Subdirección Gestión Activos
Consortio de Aguas Bilbao Bizkaia

ASUNTO: Aclaración dudas Exp. 2579

En relación con el expediente nº 2579 de “RENOVACIÓN SISTEMA ELÉCTRICO Y DE CONTROL DE LA EDAR DE ELORRIO”, se procede a contestar una duda recibida vía correo electrónico posterior a la visita realizada.

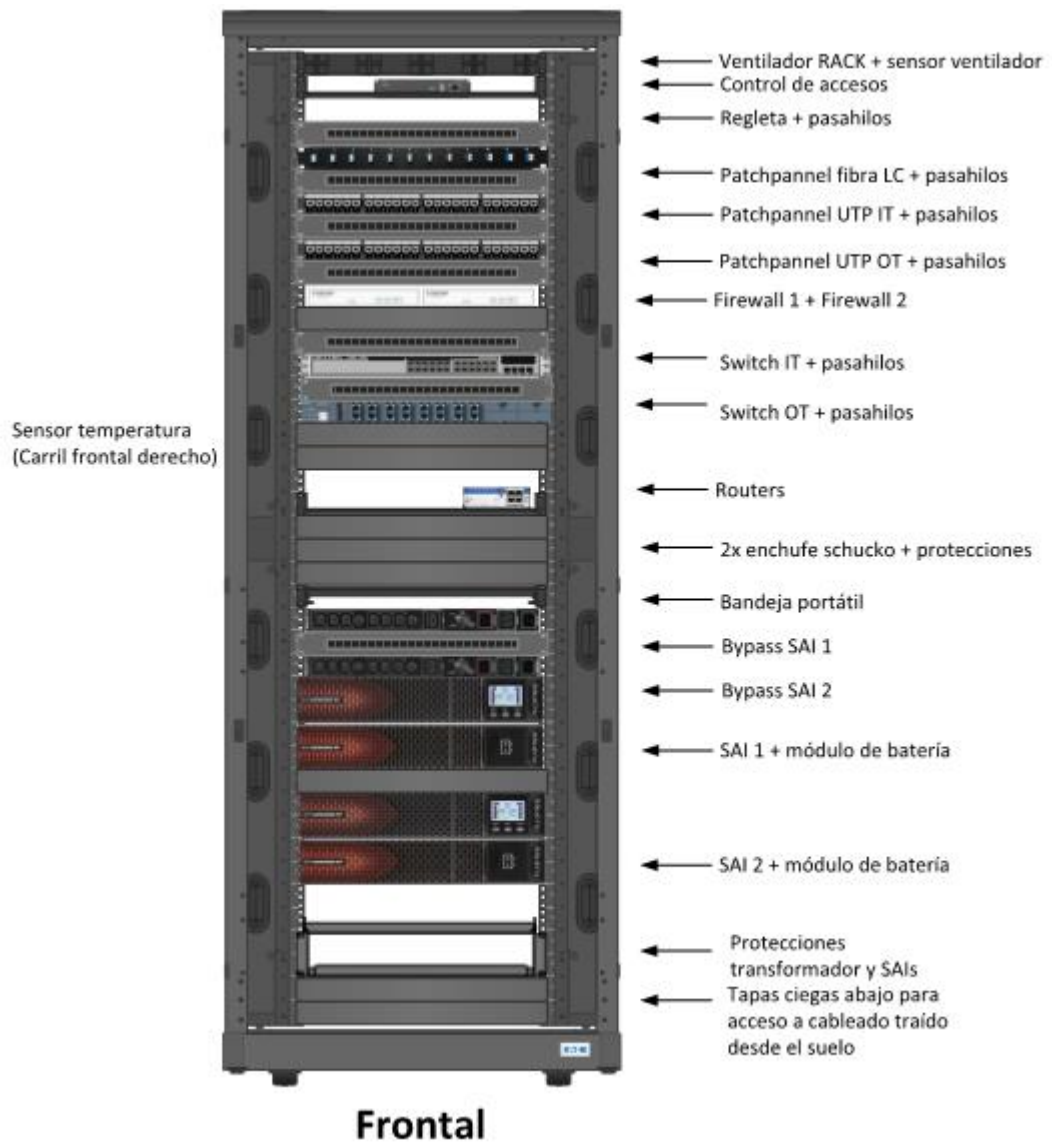
1. **Consulta:** Discrepancia de unidades Swicht OT en el frente del rack de comunicaciones y en el precario, e incoherencia con el esquema de comunicaciones de la EDAR Elorrio.

Aclaración CABB: El número de equipos a considerar en la oferta es el indicado en el precario. El frente del rack de comunicaciones incluido en el proyecto es orientativo, prevaleciendo siempre, lo indicado en el precario. Respecto a la incoherencia encontrada en el esquema de comunicaciones, si no se especifica con más concreción cual es dicha incoherencia, no es posible dar una respuesta apropiada. Sin embargo, en lo referente a comunicaciones, tanto el CCM como el cuadro de securización recogen todos los elementos necesarios.

Bajo estas líneas se incluye el alzado de la solución de cuadro de securización implantada en otras instalaciones del CABB, prevaleciendo este alzado sobre el frente orientativo del rack de comunicaciones facilitado en la documentación del proyecto.
